Mission régionale d'autorité environnementale

**Avis délibéré de la Mission Régionale d'Autorité environnementale
d'Île-de-France sur le projet de révision du PLU de Chilly-Mazarin
(91) arrêté le 21 décembre 2017**

n°MRAe 2018-24

Fig. 1 Annexe 3 projet de PLU – Plan des cavités

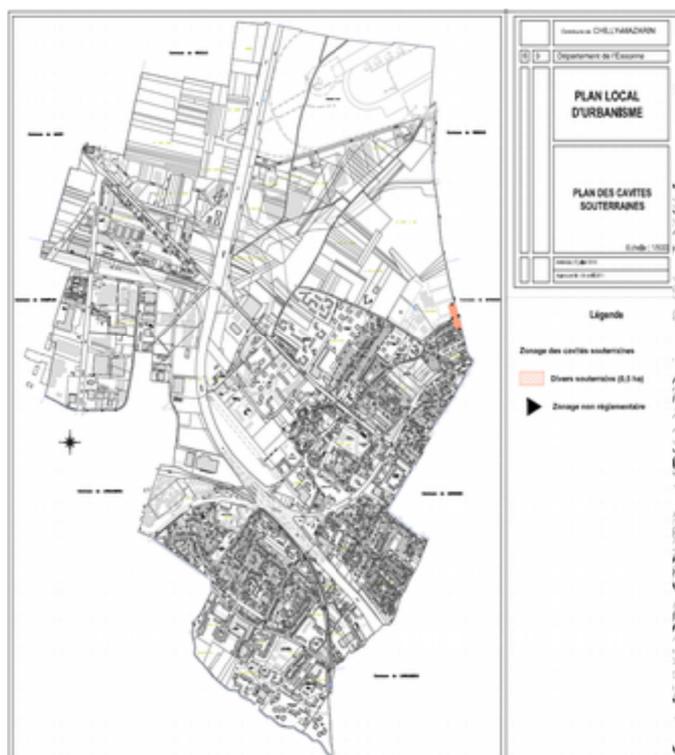
Le rapport de présentation fait état de la présence d'une cavité souterraine à l'est de la commune, à la limite de Morangis. Or, l'inspection générale des carrières recense deux autres cavités souterraines à Chilly-Mazarin¹⁰, situées en zone urbanisée.

La MRAe recommande :

- **de compléter l'état initial de l'environnement en prenant en compte l'ensemble des cavités souterraines présentes sur la commune de Chilly-Mazarin ;**
- **de compléter en conséquence l'annexe du projet de PLU se rapportant aux cavités souterraines¹¹.**

Fig. 3 Carte des nuisances sonores routières et aéroportuaire _ Extrait document 1.b Etat initial de l'environnement et perspectives d'évolution en l'absence de révision (page 117)

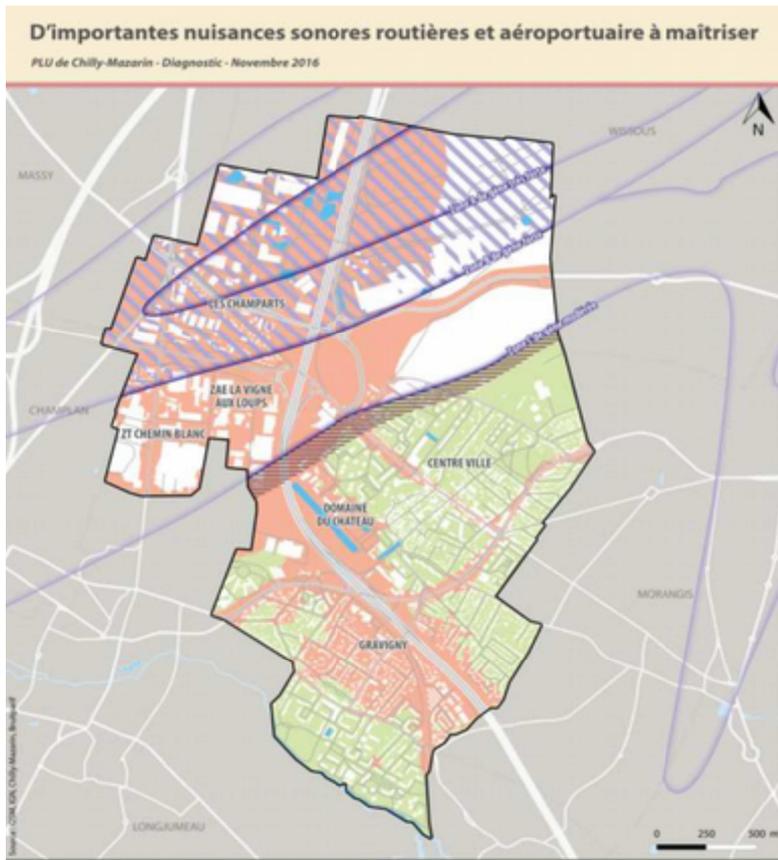
Au regard du caractère prégnant de ces enjeux, pour la MRAe les orientations du PADD doivent être traduites dans les secteurs de développement identifiés par le projet de PLU. Le rapport de présentation estime d'ailleurs que « La construction de logements, situés dans [les secteurs concernés] par la pollution atmosphérique et le bruit généré par le passage de l'autoroute A6 en zone urbaine », notamment le site Découflé ou le secteur gare, [...] implique [...] la mise en œuvre de mesures particulières pour éviter tout risque de pollution ou dégradation éventuelle de la santé humaine dans ces secteurs. »¹⁶

La MRAe recommande de porter la largeur de la bande de vigilance au bruit à 130 mètres dans l'orientation d'aménagement et de programmation relative au site Découflé,

Fig.6 PEB d'Orly sur le territoire de Chilly-Mazarin _ source Géoportail (<https://www.geoportail.gouv.fr/donnees/plan-dexposition-au-bruit-peb>)

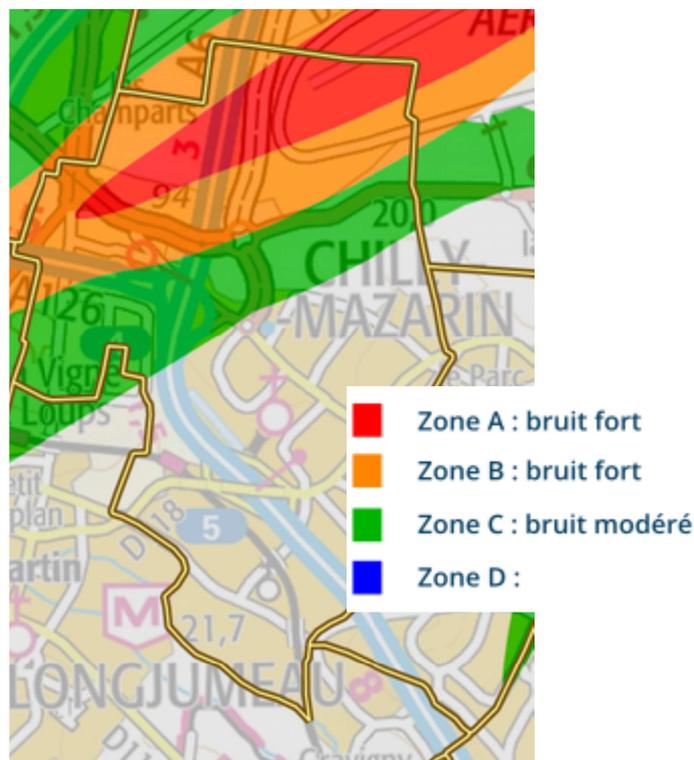
Le SDRIF identifie plusieurs pastilles²¹ de 25 ha correspondant à des secteurs d'urbanisation préférentielle sur des terres agricoles. En parallèle, le territoire de Chilly-Mazarin urbanisé à plus de 68 % est fortement contraint par le PEB de l'aéroport de Paris-Orly.

La MRAe recommande de mieux démontrer la compatibilité du projet de PLU avec le SDRIF, en précisant les objectifs du projet de PLU en termes de densité humaine et en clarifiant le chiffre de consommation d'espaces.
